## 委員および一般からのご意見

①委員から流域委員会への意見、指摘 (2007/9/5～2007/9/10 第 59 回委員会以降)

②一般からの流域委員会へのご意見 (2007/9/5～2007/9/10 第 59 回委員会以降)

図 2.4.3.① 淀川での生物学的水質階級の調査結果

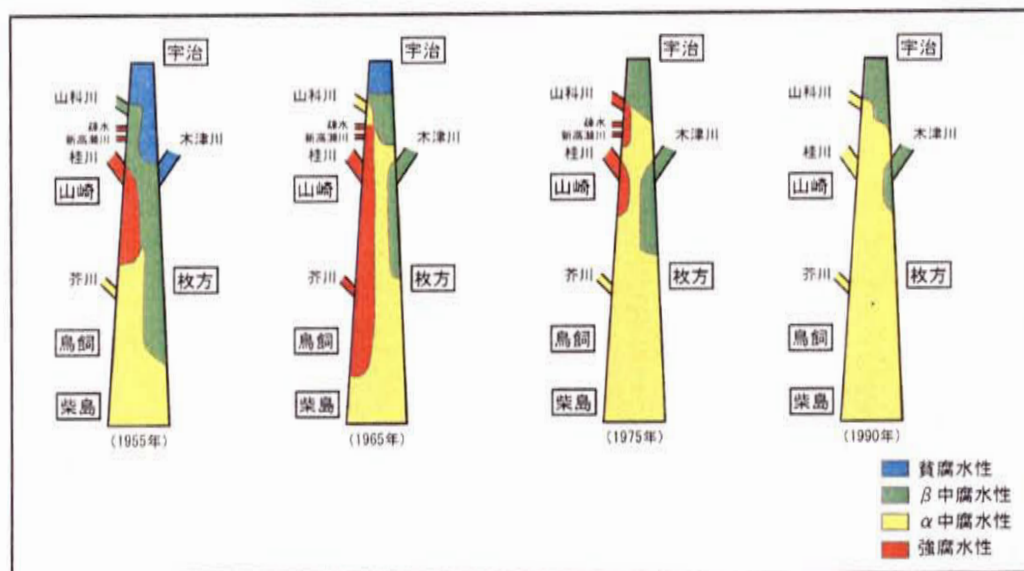
おな理由1にも関連しますが、淀川工事事務所の作成した「淀川での生物学的水質階級の調査結果」でも最悪だった1965年の水質が、1990年には見違えるほど改善されていることがわかります。（資料3参照）

## 木津川 島ヶ原のための操作(川上ダム)

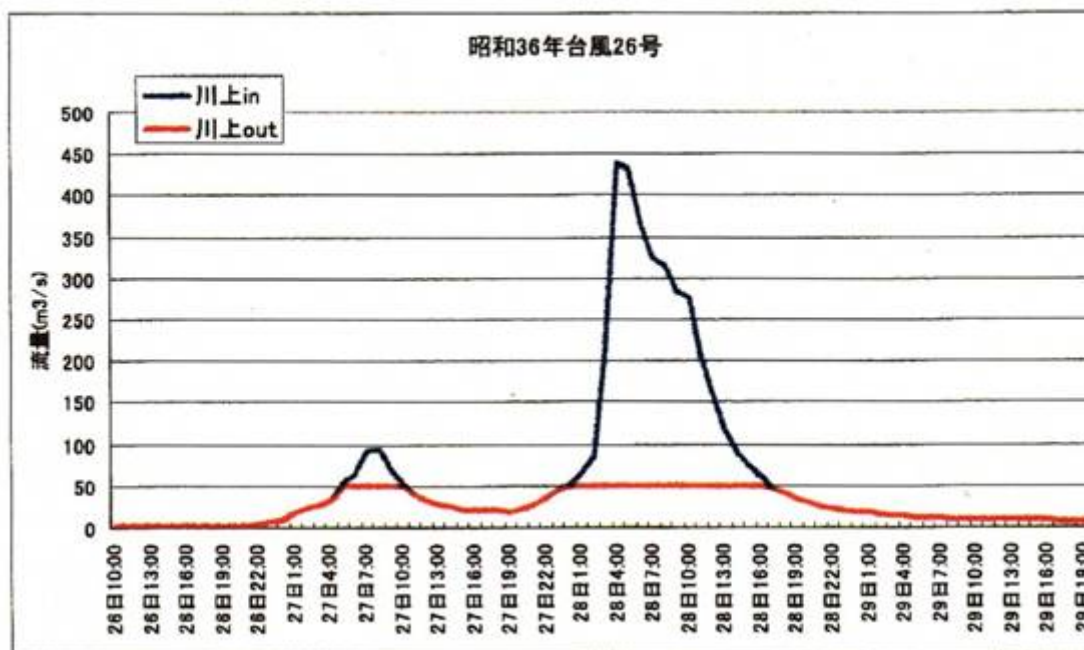
洪水調節量が条件として入らなければハイドログラフがマトモに導け無い筈である。次ページに「河川分科会淀川水系河川整備基本方針検討小委員会」で示された川上ダムの「洪水調節ハイドログラフ図」を示す。ダムの洪水調節量は390M<sup>3</sup>/Sと認められる。降雨パターンは違うが大きく変わらないだろう。この程度の量が19KM先の岩倉峡までの河道貯留効果を考えると、ピーク流量マイナス200M<sup>3</sup>/Sの働きをすることは思えない。詳しい流出解析(洪水追跡計算)を示して貰いたい。

- 6) 川上ダムの整備で70KM離れた枚方地点において、ピーク流量が400M<sup>3</sup>/S低減できるのか？(P.21)  
上記のようにダムの洪水調節量は限られている。河道貯留効果を考えると全く低減の働きは無いのではないか。また流下到達時間を考

えると、洪水波の連続性は全く考えられず、このようにピーク流量を低減させられると思うのは幻想ではないか。詳しい流出解析（洪水追跡計算）を示して貰いたい。
